株式会社ハーモニック・ドライブ・システムズ

ハーモニックグリース®4BN o. 2 安全データシート (SDS) とラベル改訂のお知らせ

改訂ラベル (イメージ)

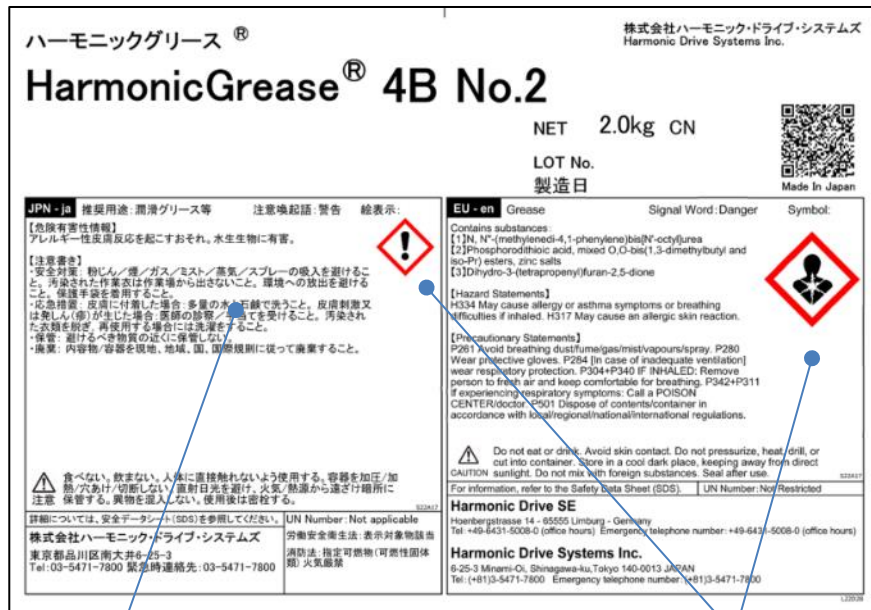
有害性情報等文言が一部  
変更となります。

危険有害性を表す絵表示  
が記載されます。
